リコール届出一覧表

リコール届出日：平成23年1月11日

リコール届出番号	2687	リコール開始日	平成23年1月12日
届出者の氏名又は名称	三菱ふそうトラック・バス株式会社 問い合わせ先:お客様相談センター 取締役社長 アルバート・キルヒマン TEL 0120-324-230		
不具合の部位(部品名)	車枠(フレーム)		
基準不適合状態にあると認める構造、装置又は性能の状況及びその原因	4輪駆動のダブルキャブ消防車において、車枠の強度が不適切なため、亀裂が発生するものがある。そのため、そのままの状態で使用を続けると、亀裂が進行して車枠が折損し、最悪の場合、走行不能となるおそれがある。		
改善措置の内容	全車両、車枠に補強部品を追加する。 なお、車枠に亀裂が発生しているものは、亀裂を補修する。		
不具合件数	5件	事故の有無	なし
発見の動機	市場からの情報による。		
自動車使用者及び自動車分解整備事業者に周知させるための措置	<ul style="list-style-type: none"> <li>・使用者：ダイレクトメールまたは直接訪問して通知する。</li> <li>・自動車分解整備事業者：日整連発行の機関誌に掲載する。</li> <li>・改善実施済車には、運転者席側ドア開口部のドアロックストライカー付近にNo.2687のステッカーを貼付する。</li> </ul>

# 改善箇所説明図

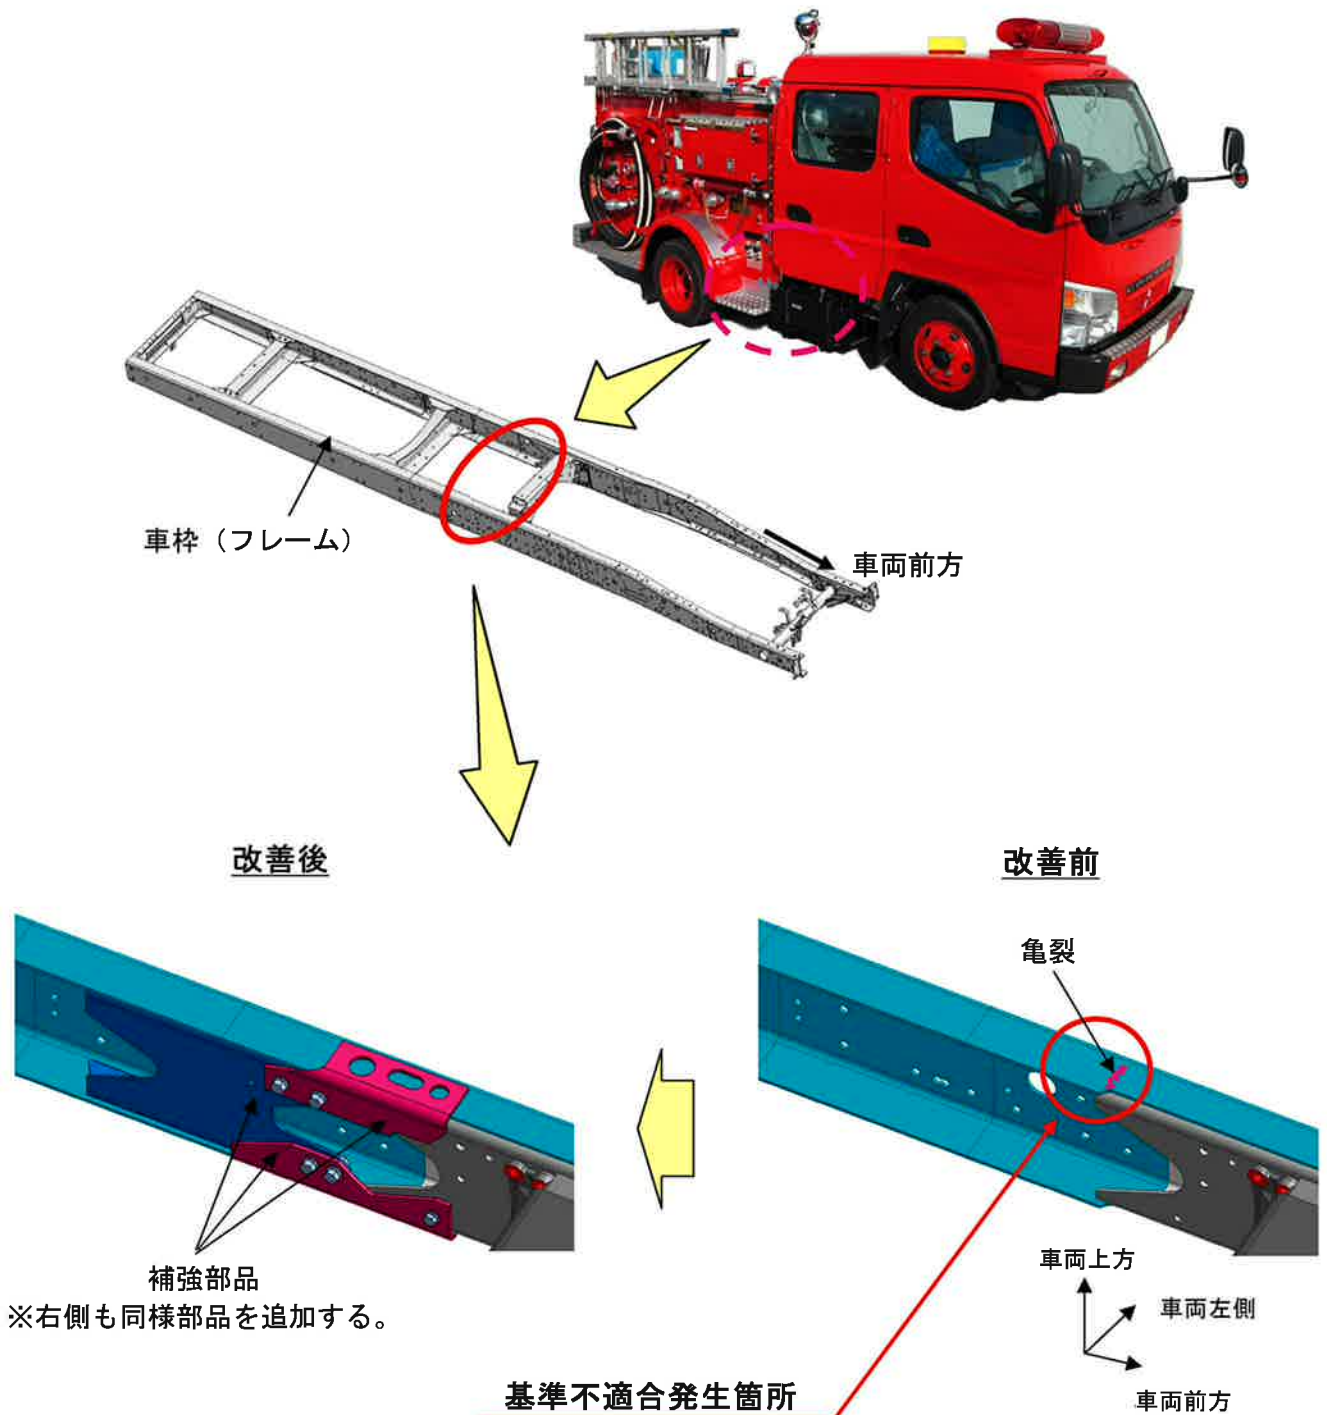
4輪駆動のダブルキャブ消防車において、車枠の強度が不適切なため、亀裂が発生するものがある。そのため、そのままの状態で使用を続けると、亀裂が進行して車枠が折損し、最悪の場合、走行不能となるおそれがある。

全車両、車枠に補強部品を追加する。

なお、車枠に亀裂が発生しているものは、亀裂を補修する。
